## NORGES STATSBANER HOVEDADMINISTRASIONEN — OSLO 1

Sak SONA BRU UTBEDRINGSARBEIDER PROSJEKTFORSLAG NR 1670

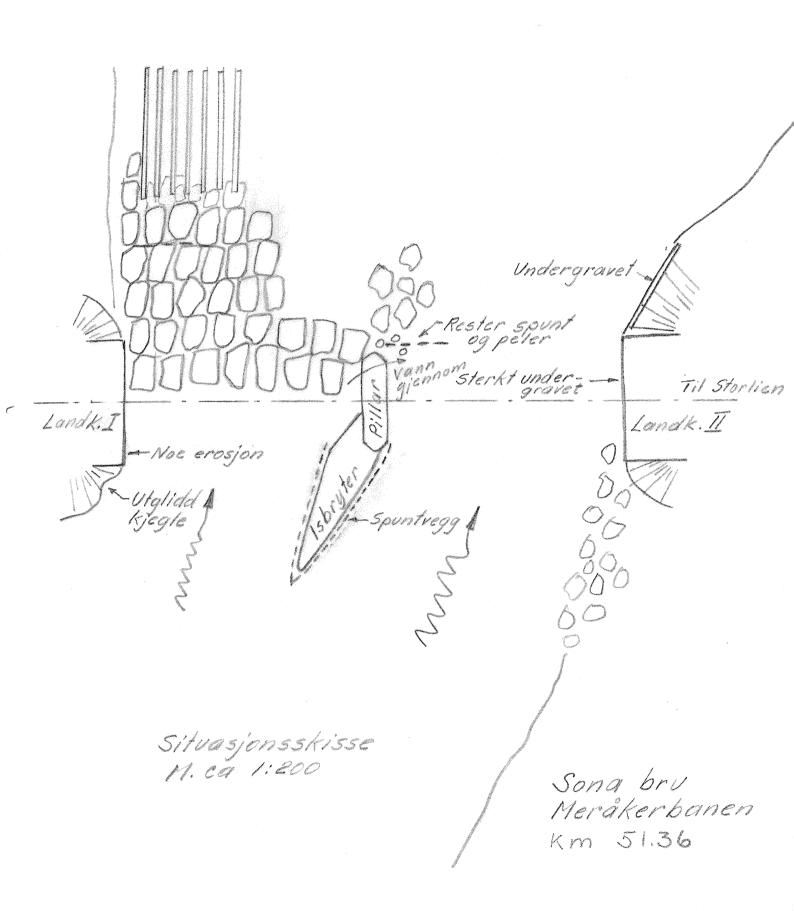
Vedlagte situasjonsskisse viser forholdene i elveløpet. I vestre løp er endel av den gamle terskel intakt. Denne var meget omhyggelig utført med plastring i bunnen med store steinblokker som var sammenboltet. I nederste del av terskelen var lagt jernbaneskinner innstøpt i betong for å gi laminær strømning og hindre erosjon ved nedstrøms side.

Nedenfor pilaren er det rester av terskelen, men i østre løp er den helt borte.

Ved landkar I var foten av høyre kjegle glidd ut. Det hadde erodert noe utenfor høyre hjørne av landkaret, hvor tømmerflåten var blitt synlig. En sprekk fra foten og opp til opplageravsatsen både i frontflaten og i høyre sideflate tyder på at hjørnet har satt seg.

Ved pilaren var isbryteren på oppstrøms side i god behold. Trespuntvegg rundt isbryteren var intakt. Nedstrøms del av pilaren hadde vært utsätt for erosjon og tømmerflåten var synlig. Vann vasket gjennom og under pilaren.

Landkar II var sterkt undergravet, særlig på nedstrøms side og treflåte og peler var blottlagt. Karet bæres av trepeler i avstand ca. 1 m c/c. Over pelehodene er lagt halvkløvde tømmerstokker tvers på linjeretningen og tett flåte av halvkløvde tømmerstokker over disse i linjeretningen. Oppå denne tømmerflåte er karet oppmurt.

Kjeglen på nedstrøms side var bygget over en betongbjelke armert med jernbaneskinner. Bjelken var undergravet.

Sprekker i murverket og lagrenes skjevstilling tyder på at landkaret har satt seg, særlig på nedstrøms halvpart. Pelene alene er ikke tilstrekkelig til å bære belastningen. Det må snarest mulig foretas reparasjon av landkar II.

De øvrige erosjonsskader er av mindre omfang og har ikke ført til skadelige setninger på brua. Utbedringsarbeidene må derfor kunne begrenses til erosjonsbeskyttelse. Det er på 3 punkter erosjonsbeskyttelse synes nødvendig.

- 1. Ütenfor høyre hjørne av landkar I (inkludert kjegle).
- 2. Omkring nedre del av pilarfundament.
- 3. Utbedring av terskel i vestre elveløp.

Vi ber om at det blir tatt opp profiler i målestokk 1:50 på steder angitt med blått på vedlagte skisse (10 profiler). Videre ber vi om at de avtalte grunnundersøkelser ved landkar II blir utført ved Deres konstruktør Furre og resultatet oversendt. For planlegging av erosjonsbeskyttelse ber vi om at det blir tatt fotografier med vidvinkel-objektiv fra brua ned på de omtalte punkter, hvor erosjonsbeskyttelse er påkrevet.

Det antas at grunnen består av sand, og at det vil være mulig å ramme spuntvegg av stål. Utbedringen foreslås utført ved at det rammes ned stålspunt til en dybde av 2-3 m under nåværende elvebunn langs land-karet og langs bærebjelken som danner fundament for kjeglen på nedstrøms side. Det benyttes spuntstål med motstandsmoment W = 600 em3/m eller mer. Spuntveggen rammes så tett som mulig inntil landkar og kjegle. Det bes undersøkt hvorledes spuntveggen skal rammes under brua, og om spuntstålet eventuelt må deles opp og sveises.

Etter at innspunting er foretatt injiseres hulrommet under karet og kjeglen med sementmørtel. Det anses ikke påkrevet å fylle hulrommet med steån eller pukk på forhånd.

På de angitte steder, hvor erosjonsbeskyttelse må foretas foreslås dette utført med hjelp av "Gabions", dvs. sammenbundne nettingkurver som fylles med stein. Vedlagt følger en brosjyre som viser prinsippet.
